RZUT PARTERU

TEMAT		PROJEKT BUDOWLANY PRZEBUDOWA I ROZBUDOWA BUDYNKU ŚWIETLICY WIEJSKIEJ W BEZMIECHOWEJ GÓRNEJ		 ARCHISTYL
ADRES		GM. LESKO, BEZMIECHOWA GÓRNA DZ. NR 305		
TYTUŁ RYSUNKU		RZUT PARTERU		SKALA
OPRACOWAŁ: mgr inż. arch. Paweł Orlef		upr. nr/specjalność Rz/A-06/05 ARCHITEKTONICZNA	podpis 	DATA 12.2021
SPRAWDZIŁ: mgr inż. arch. Mirosław Macioszek		upr. nr MPOIA/090/2010 ARCHITEKTONICZNA	podpis 	NR ARK.
Pracownia Projektowa ARCHISTYL Paweł Orlef		38-600 Lesko ul. Stłeczna 6		www.archistyl.pl
				tel. +48 609 520 824

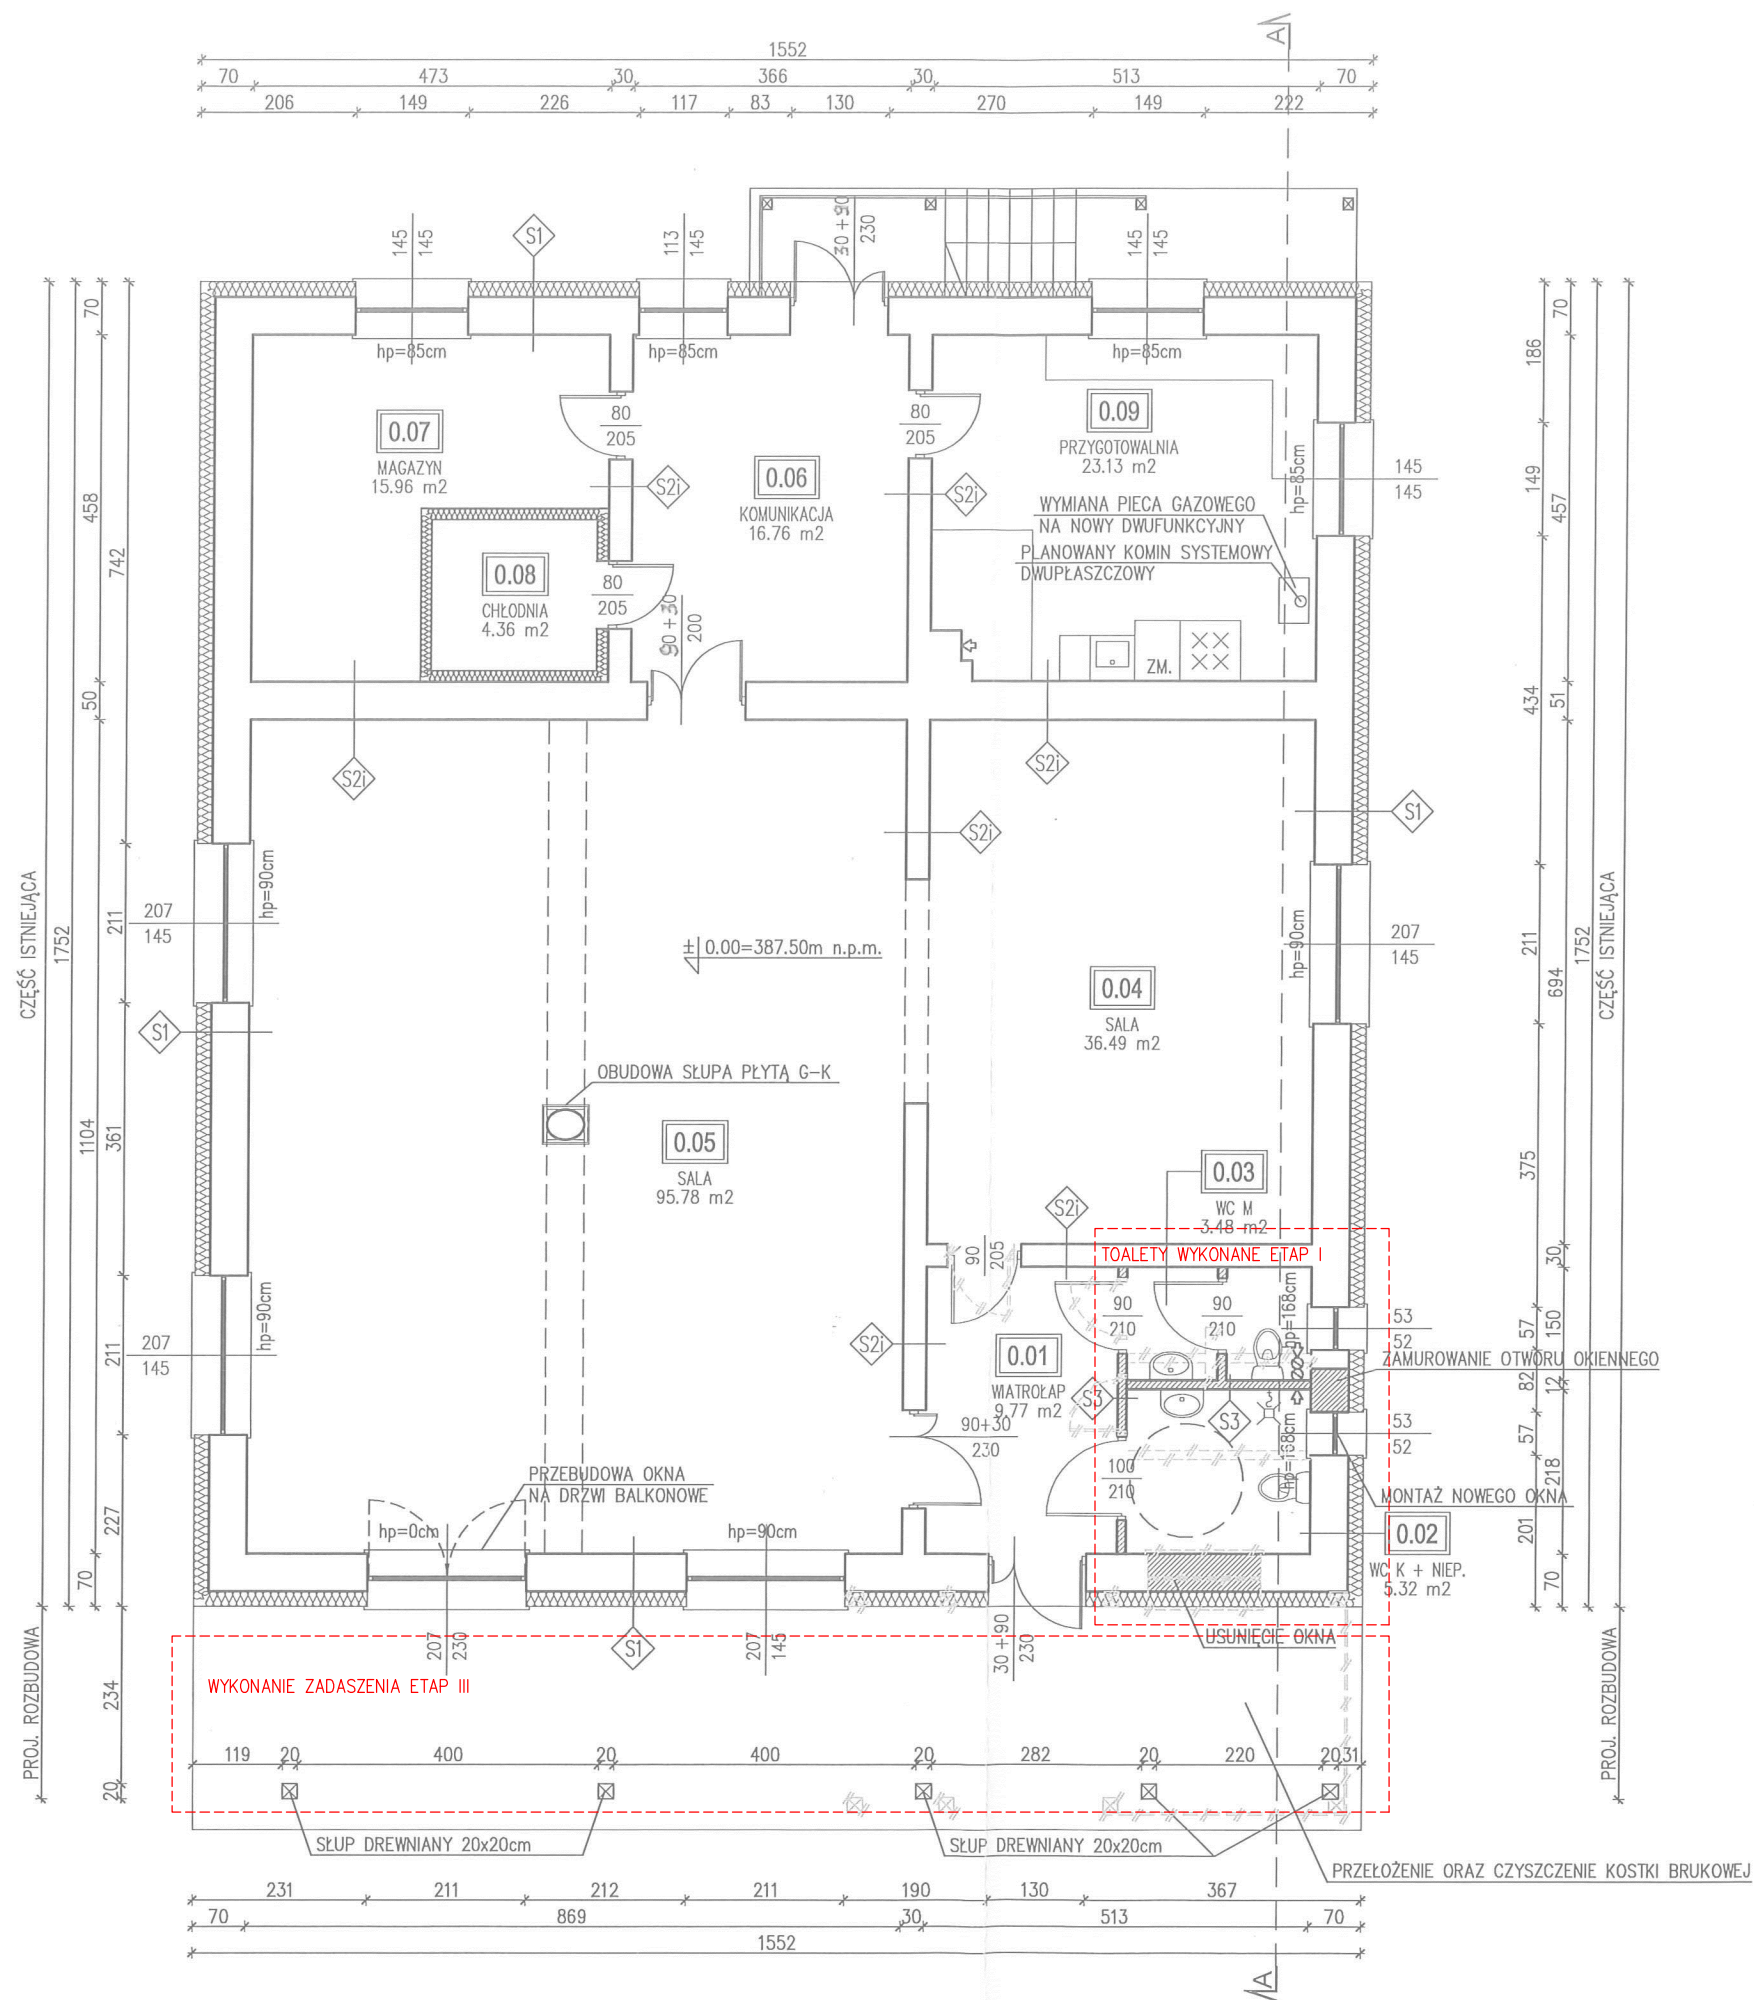
S1
TYNK MINERALNY CIENKOWARSTWOWY
~~STYROPIAN EPS λ 0,038 W/mK gr. 20cm~~ STYROPIAN EPS λ 0,034 W/mK gr. 15cm
ISTN. ŚCIANA gr.50cm
ISTN. TYNK
